Cette notice est uniquement valable pour IK3xx avec FD inférieur à 8506

Photo 1:

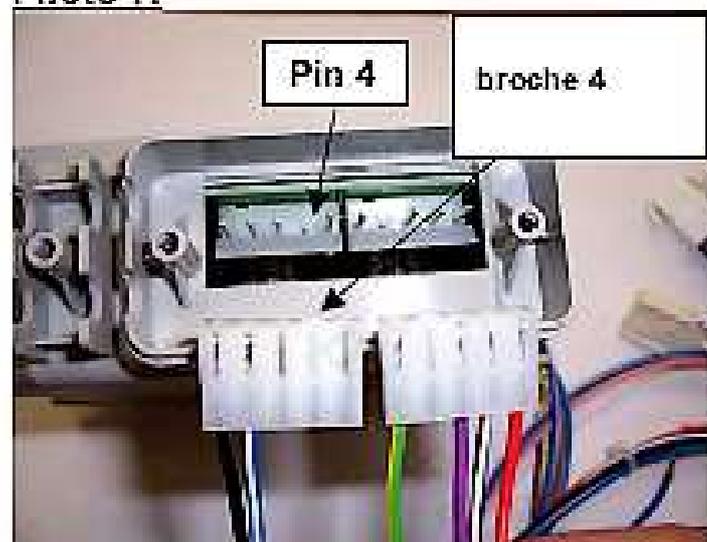
L'ancienne version du module compresseur IK3xx jusqu'à FD8505 n'a pas de broche 4 (voir photo 1).

Photo 2:

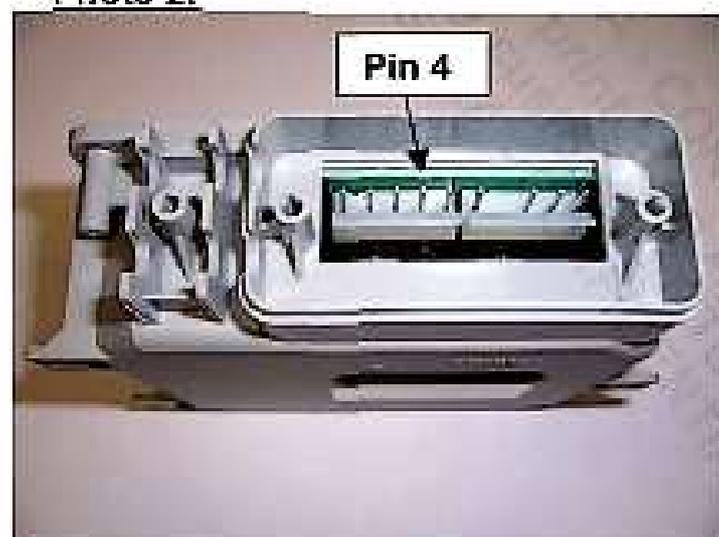
La nouvelle version de la pièce à partir de FD8506 est équipée d'une broche 4 (voir photo 2)

Sur les IK 3xx avec FD<8506 il est possible de monter la nouvelle version (voir photo 2) du module compresseur en pièce détachée. Dans ce cas, il faut couper la broche 4 comme indiqué sur la photo 3.
